Team Vergunningverlening BWT

Postbus 45
2800 AA Gouda
Verzenddatum 15-05-2025
Kenmerk 2025-00008086
Loketnummer 2025032801647

Groen dak facilitair gebouw Q

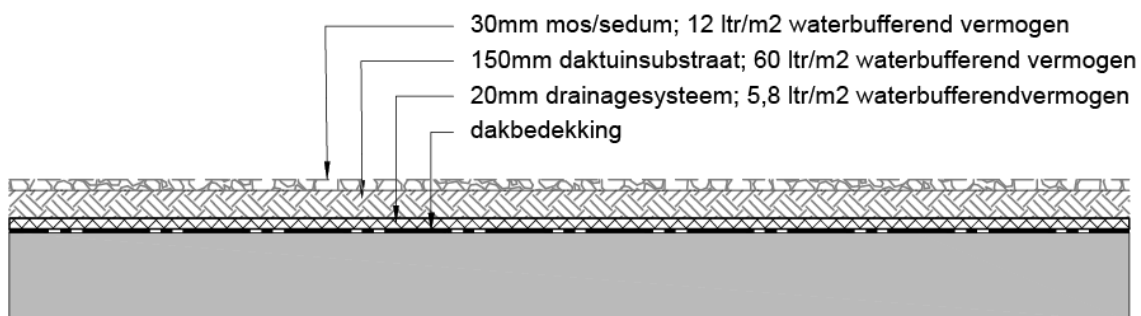
Het groene dak heeft nog een kleine aanvulling nodig. Nu is niet helder hoeveel water het groene dak kan bergen. Dat lijkt 87 m3 maar dat zou maximaal 1,2 cm water zijn terwijl het dak veel meer aan kan. In het klimaat convenant voor alle fasen staat echter het facilitaire gebouw nog optioneel voor

waterberging. Ook is niet helder wat voor groen dak het wordt. Er staat mos/ sedum in de tekeningen. Wat we nodig hebben is:

- Een beschrijving (sedum, mos of natuurdak bijv. en een referentiebeeld)
- Een berekening met hoeveel m3 waterberging, welke hoogte aan water op het dak dit geeft en een uitleg in relatie tot de dwarsdoorsnede. Dus in welk deel van het pakket komt water, waar substraat en waar het groen en welk type is dat exact. Elbert van Copijn heeft hier in eerdere gesprekken de basis al voor gelegd. Hij kan dat goed uitwerken. Lijn dit ook op met de tabel voor het klimaat convenant zodat alle stukken dezelfde informatie bevatten.
- Een uitgewerkte doorsnede (opbouw van het groen dak pakket) zal voor de AOK ook noodzakelijk zijn. Zij zijn hier al eerder over begonnen.

Het Groene Hart Ziekenhuis is voornemens om op het dak van het nieuwe facilitair gebouw (bouwdeel Q) een groen dak met waterberging te realiseren. Het realiseren van een groen dak brengt meerdere voordelen met zich mee:

Dakopbouw

- Mos/sedum
- Daktuinsubstraat t.b.v. plantvak (150 mm)
- Drainagesysteem
- Dakbedekking (dubbellaags, vol en zat verkleefd volgens spec. leverancier). Bij voorkeur aangebracht op betondek of afsmeerlaag.
- Betondek (warm dak/koud dak)

- Afschot is 1,5%
- Voldoende afvoeren: minimaal 2 afvoeren per dakvlak met nood overstort
- Zonder retentiekragen, dus berekening is een vereiste

- Oppervlakte dak: 1124 m²
- Waterbufferend vermogen dak: 77,8 L/m² (12 + 60 + 5,8)
- Totale waterberging op het dak: 77,8 x 1124 = 87 m³
- Komt overeen met afgerond 8 cm water op het dak
